INFORMACIÓN DE SERVICIO

Diferencias visuales

de la polea tensora 534 0168 10

Nº de artículo: 534 0168 10

Figura 1: versión anterior (izquierda), versión nueva (derecha)

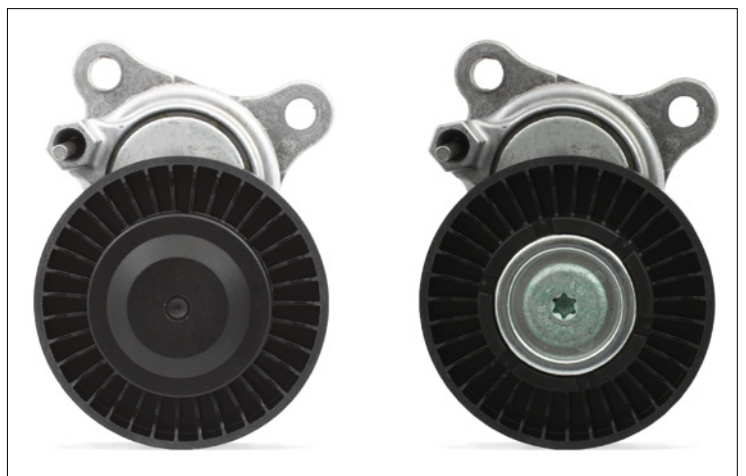
Debido al desarrollo continuo de nuestros productos, se ha modificado la polea tensora con el número de artículo 534 0168 10.

Esta información de servicio muestra el aspecto visual de la versión anterior (figura 1, izquierda) y de la versión nueva (figura 1, derecha).

Durante la fase de modificación, es posible que se suministre cualquiera de ellas indistintamente.

Ambas versiones se diferencian únicamente en el aspecto, cumplen con las especificaciones técnicas y pueden utilizarse sin limitaciones.
